AGENCE D'EXECUTION DES TRAVAUX URBAINS
certifiée ISO 9001 : 2015 par AB Certification sous le n° A 1151

N/Réf : 1340/PDG/DGA/DT/CS/LV/2021

Objet : Programme d'Assainissement Pluvial de Cotonou (PAPC)- Financement AFD
*Construction de collecteurs d'assainissement pluvial et d'aménagement de voies connexes
dans le bassin XX » / Réponses aux questions d'éclaircissement sur le DAO*

Question 46 : Talus du remblai des berges :

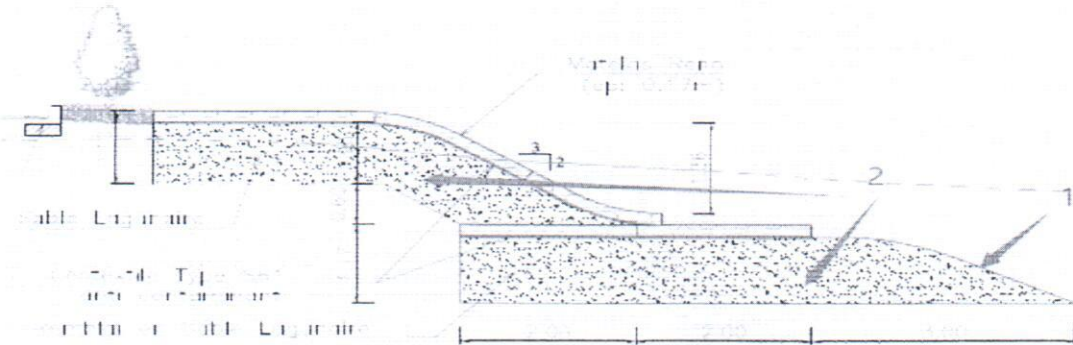
Faisant référence aux réponses aux questions d'éclaircissement du 17 février 2021, notamment à la question/réponse n°33 indiquant que le talus du remblai dans la zone 1 est protégé par le

géotextile, merci de bien vouloir nous spécifier la méthode de stabilisation du géotextile dans cette zone puisqu'il n'est pas sous la charge du matelas en gabion.

Réponse : Il revient à l'entreprise de mettre en œuvre les dispositions constructives nécessaires pour la réalisation de l'ouvrage tel que prévu.

Question 47 : Prix 303 - Fourniture et mise en œuvre de remblais en terre d'apport.

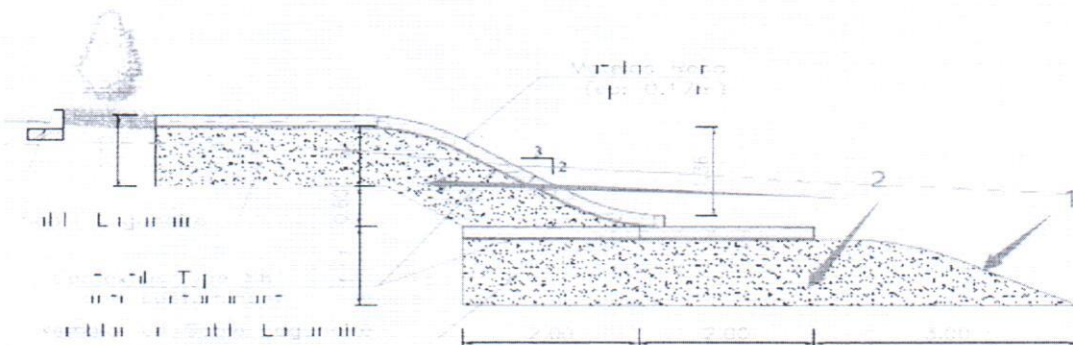
Merci de nous indiquer le type de matériaux et de nous renseigner si ce prix prend en compte le volume de remblai en sable lagunaire à mettre en place pour l'aménagement des berges (voir coupe ci-dessous)

Réponse : Le type de matériau est le sable lagunaire (matériau granulaire).

Oui le prix prend en compte le sable lagunaire à mettre en œuvre au niveau des berges.
